# 027

# Technical Bulletin

## FORD 1.8 Diesel Motoren

<b>GATES REFERENCE :</b>	<b>5541XS/K015541XS</b>
<b>MAKE :</b>	FORD / MAZDA
<b>MODEL :</b>	C-Max, Courier, Fiesta, Focus, Galaxy, Mondeo, S-Max, Tourneo Connect, Transit Connect
<b>ENGINE :</b>	121
<b>ENGINE CODE :</b>	1.8 Diesel (all 8 valves) Verschiedene

Abb. 2  
Typische Beschädigung an den Zahnriemenkanten

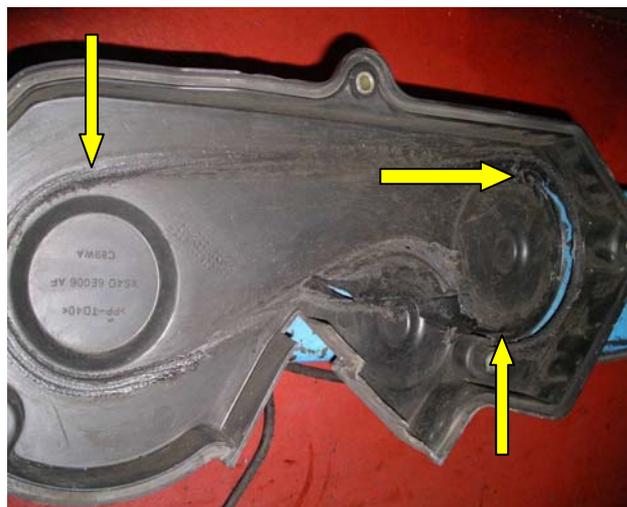
Die Nichtbeachtung dieser Vorgehensweise kann zu falschen Spannungsverhältnissen im Riemenumlauf führen. Hierdurch kommt es zum Seitlichen Auflaufen des Zahnriemens auf die Nockenwellenbordscheibe und somit zur Beschädigung der Zahnriemenabdeckung (Abb.2 und 3).

Abb. 4

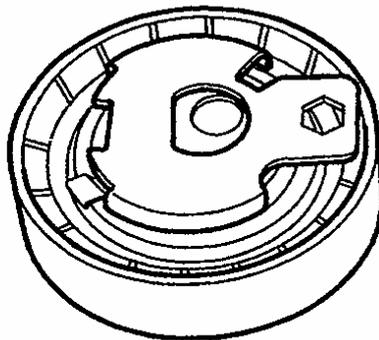
Überprüfen Sie ob die Teilnummer des Nockenwellenrades mit **AC** endet (Abb. 4). Falls die Teilnummer mit **AB** endet muss es gegen die neue Version mit der OE- Teilnummer XS4Q6A256**AC** ersetzt werden.

Neue Version **AC**

Abb. 5

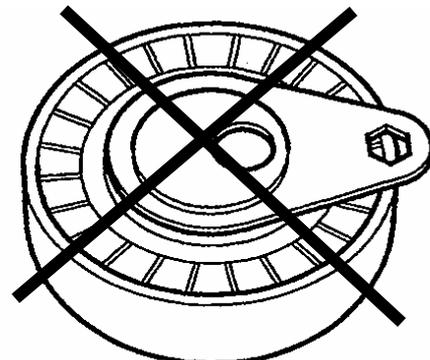
Abb. 5 rechts zeigt die vorher verwendete manuelle Version der Spannrolle. Links abgebildet ist die gegenwärtig verwendete automatische Version.

Abb. 6

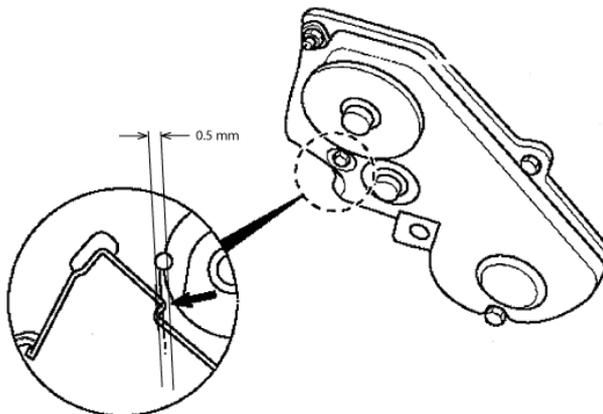
Im Fall der Umrüstung von manueller auf die automatische Spannrollenversion muss die Zahnriemenabdeckung im dargestellten Bereich (siehe Abb. 6) leicht modifiziert werden. Hierzu ist es notwendig die Innere Kante der Zahnriemenabdeckung um 0,5 mm abzufilen. Vorsicht: das Abfeilen der Kante über das empfohlene Maß hinaus, kann zur Zerstörung der Riemenabdeckung führen.
